浜岡原子力発電所

地震動の顕著な増幅を考慮する地震動評価について (コメント回答)

2021年1月13日

2020年7月31日 第882回審査会合コメント及び回答概要一覧

No.1,2コメント回答 <1.3.1 地震動評価結果に反映された地震動の顕著な増幅の分析> 第882回審査会合に提示したフーリエスペクトル比との違いの分析 (海洋プレート内地震)

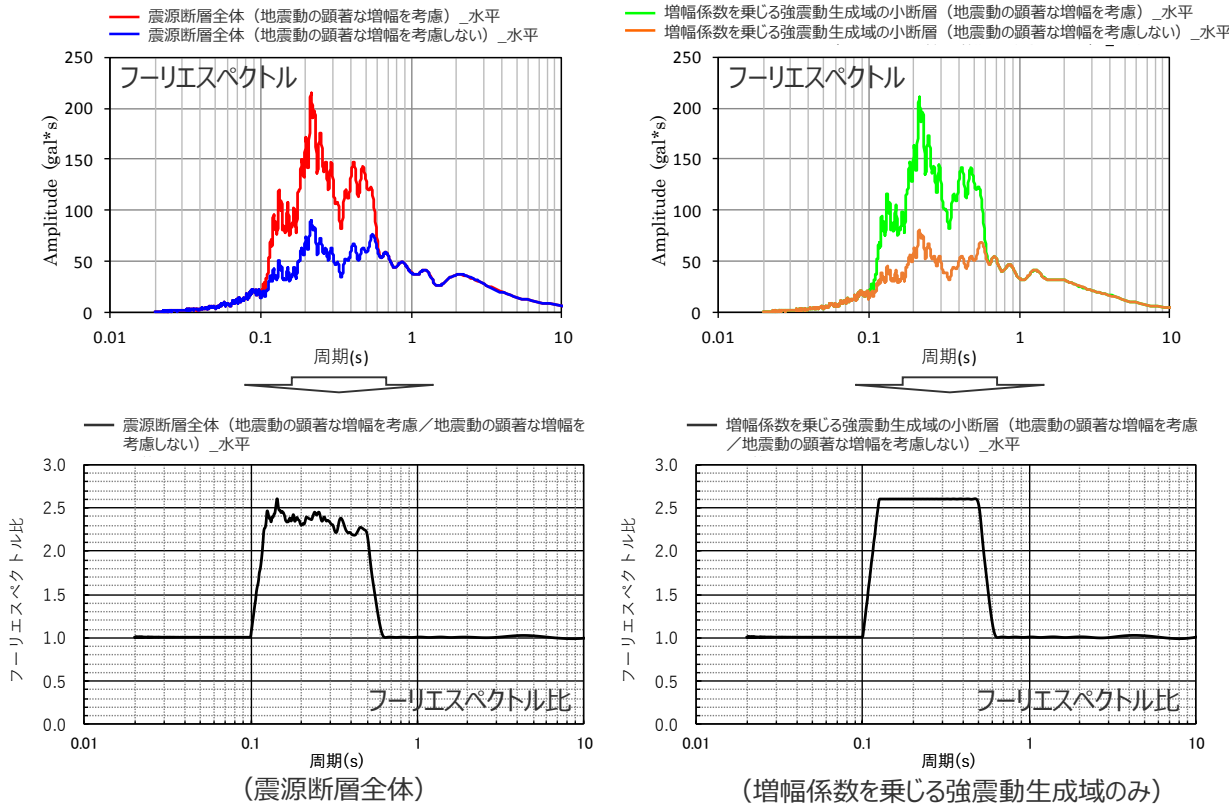
No.	コメント	回答概要	ページ
1	断層モデルを用いた手法及び応答スペクトルに基づく手法の地震動の顕著な増幅を考慮する地震動評価の結果について、実際に敷地で観測された増幅特性を踏まえ、その妥当性を説明すること。	「敷地における地震動の増幅特性」の審査で報告した地震観測記録の分析結果等を改めて示し、地震動の顕著な増幅の地震動評価への反映方法や保守的な評価の考え方を地震観測記録の分析結果との関係を整理して説明する。そのうえで、断層モデルを用いた手法及び応答スペクトルに基づく手法の地震動の顕著な増幅を考慮する地震動評価の結果の妥当性について、2009年駿河湾の地震（本震）における敷地の観測記録により確認した地震動の顕著な増幅の特性が地震動評価結果に反映されていること、地震観測記録の分析結果に対し地震動の顕著な増幅が保守的に考慮された地震動評価結果となっていることを説明する。	p.7～
2	応答スペクトルに基づく手法の地震動の顕著な増幅の反映に用いる水平動の応答スペクトル比において、断層モデルを用いた手法による地震動評価結果のNS方向とEW方向の平均を用いていることについて、どちらか一方が明らかに大きい場合は過小評価のおそれがあることから、それぞれの方向の応答スペクトル比を示すとともに、地震動評価への反映方法について考え方を整理して説明すること。	応答スペクトルに基づく手法の地震動の顕著な増幅の反映に用いる水平動の応答スペクトル比について、NS方向とEW方向の平均を用いる考え方を整理して説明するとともに、断層モデルを用いた手法による地震動評価結果のNS方向とEW方向の応答スペクトル比に大きな違いがないことを示す。	p.7～
3	御前崎海脚西部の断層帯の断層傾斜角の不確かさを考慮した震源モデルに係る強震動予測レシピにあるアスペリティ面積比22%及び平均応力降下量3.1MPaで設定した震源モデルの地震動の顕著な増幅を考慮した地震動評価における検討について、内陸地殻内地震単体での検討に加えて、プレート間地震との連動を考慮した地震動評価結果まで示すこと。	御前崎海脚西部の断層帯の断層傾斜角の不確かさを考慮した震源モデルに係る強震動予測レシピにあるアスペリティ面積比22%及び平均応力降下量3.1MPaで設定した震源モデルの地震動の顕著な増幅を考慮した地震動評価における検討について、プレート間地震との連動を考慮した地震動評価結果を示す。	p.202～

- 第882回審査会合に提示した震源断層全体の地震動のフーリエスペクトル比（地震動の顕著な増幅を考慮する場合／地震動の顕著な増幅を考慮しない場合）が、グリーン関数に乗じる増幅係数よりやや小さいことは、**増幅係数に乗じない領域による影響**であり、増幅係数に乗じる強震動生成域（アスペリティ）の地震動（波形合成結果）のフーリエスペクトル比が2009年駿河湾の地震（本震）の観測記録の再現検討におけるフーリエスペクトル比と同じ（グリーン関数に乗じる増幅係数と同じ）となっていることを確認している。
- なお、震源断層全体の地震動のフーリエスペクトルは、増幅係数に乗じる強震動生成域の地震動に対し、増幅係数に乗じない領域の地震動が足されることによって大きくなっていることも確認した。

（再掲）内陸地殻内地震としての検討

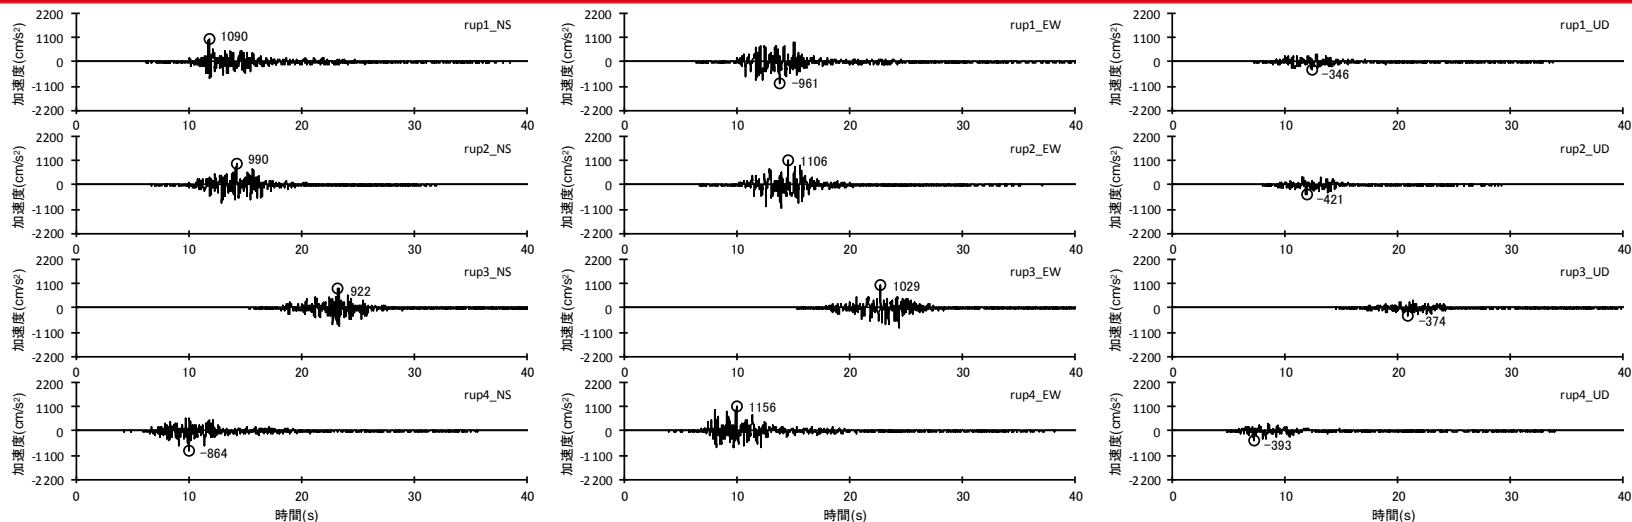
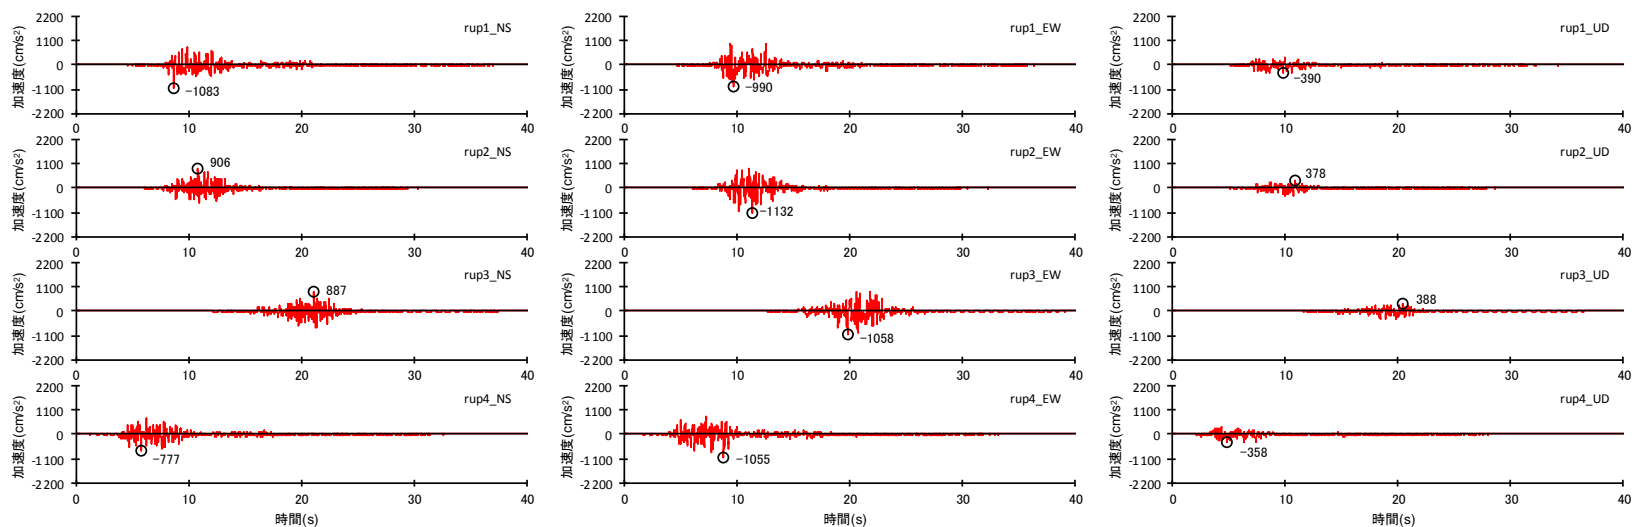
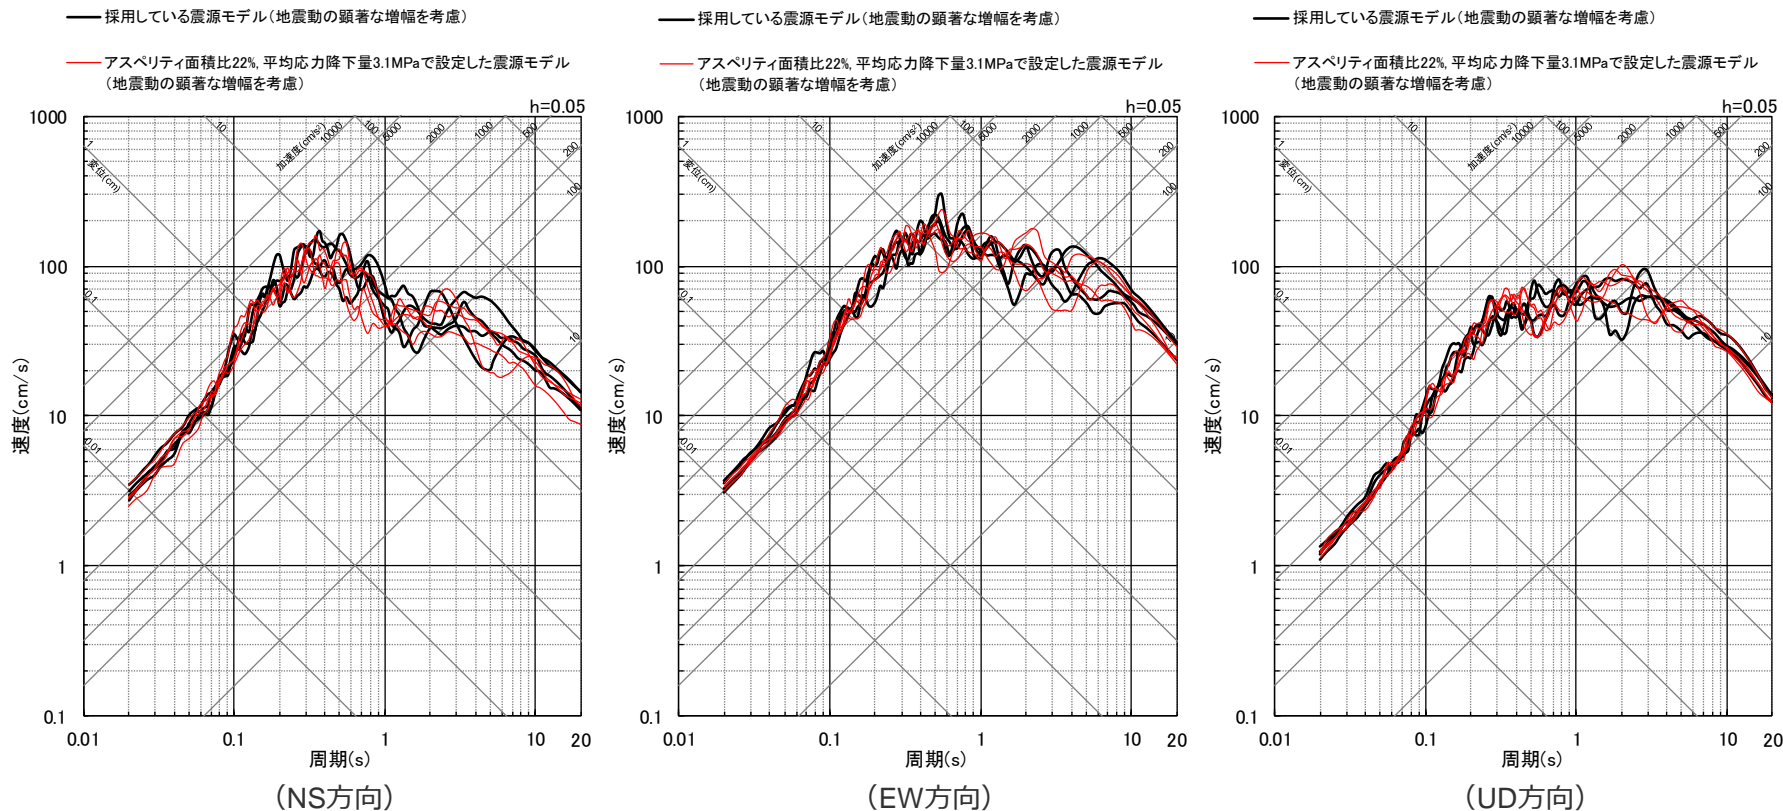
No.	コメント	回答概要	ページ
1	断層モデルを用いた手法及び応答スペクトルに基づく手法の地震動の顕著な増幅を考慮する地震動評価の結果について、実際に敷地で観測された増幅特性を踏まえ、その妥当性を説明すること。	「敷地における地震動の増幅特性」の審査で報告した地震観測記録の分析結果等を改めて示し、地震動の顕著な増幅の地震動評価への反映方法や保守的な評価の考え方を地震観測記録の分析結果との関係を整理して説明する。そのうえで、断層モデルを用いた手法及び応答スペクトルに基づく手法の地震動の顕著な増幅を考慮する地震動評価の結果の妥当性について、2009年駿河湾の地震（本震）における敷地の観測記録により確認した地震動の顕著な増幅の特性が地震動評価結果に反映されていること、地震観測記録の分析結果に対し地震動の顕著な増幅が保守的に考慮された地震動評価結果となっていることを説明する。	p.7～
2	応答スペクトルに基づく手法の地震動の顕著な増幅の反映に用いる水平動の応答スペクトル比において、断層モデルを用いた手法による地震動評価結果のNS方向とEW方向の平均を用いていることについて、どちらか一方が明らかに大きい場合は過小評価のおそれがあることから、それぞれの方向の応答スペクトル比を示すとともに、地震動評価への反映方法について考え方を整理して説明すること。	応答スペクトルに基づく手法の地震動の顕著な増幅の反映に用いる水平動の応答スペクトル比について、NS方向とEW方向の平均を用いる考え方を整理して説明するとともに、断層モデルを用いた手法による地震動評価結果のNS方向とEW方向の応答スペクトル比に大きな違いがないことを示す。	p.7～
3	御前崎海脚西部の断層帯の断層傾斜角の不確かさを考慮した震源モデルに係る強震動予測レシピにあるアスペリティ面積比22%及び平均応力降下量3.1MPaで設定した震源モデルの地震動の顕著な増幅を考慮した地震動評価における検討について、内陸地殻内地震単体での検討に加えて、プレート間地震との連動を考慮した地震動評価結果まで示すこと。	御前崎海脚西部の断層帯の断層傾斜角の不確かさを考慮した震源モデルに係る強震動予測レシピにあるアスペリティ面積比22%及び平均応力降下量3.1MPaで設定した震源モデルの地震動の顕著な増幅を考慮した地震動評価における検討について、プレート間地震との連動を考慮した地震動評価結果を示す。	p.202～

○ 採用している震源モデル（地震動の顕著な増幅を考慮）とアスペリティ面積比22%、平均応力降下量3.1MPaで設定した震源モデル（地震動の顕著な増幅を考慮）の統計的グリーン関数法による地震動評価結果の比較から、両者の地震動レベルは同程度となっていることを確認した。
